监 理 通 知 单

工程名称：平湖经济开发区资产管理有限公司一期 1027KWp 屋顶光伏发电项目

编号：PHJH-TZD-003

（图 1 电缆桥架支架未做防腐）

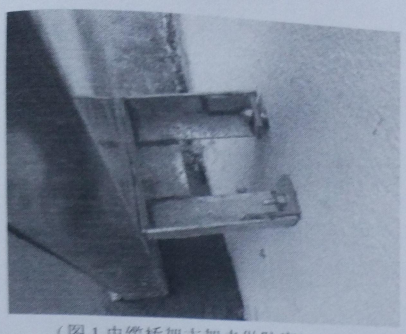
1.中德 3 号厂房电缆桥架支架没有涂防锈漆和桥架螺丝生锈。（如图 1/2）

要求施工方在满足施工进程的同时也要保证施工质量，以上问题施工方整改完成后通我方验收，方可进行下道工序。要求总包单位对以上问题加强管理！

（图 3 逆变器接地线未使用双色线）

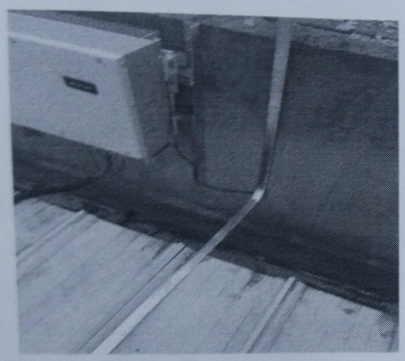
2.中德 3 号厂房汇流箱接地线没有使用黄绿双色线接地，汇流箱支架没有涂防锈漆。（如图 3/4）

（图 5 接地极不符合设计要求）

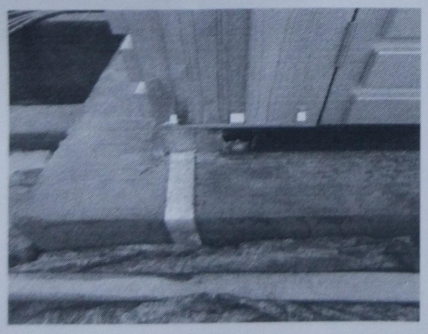
3.中德箱变箱体接地不符合设计要求（如图 5）
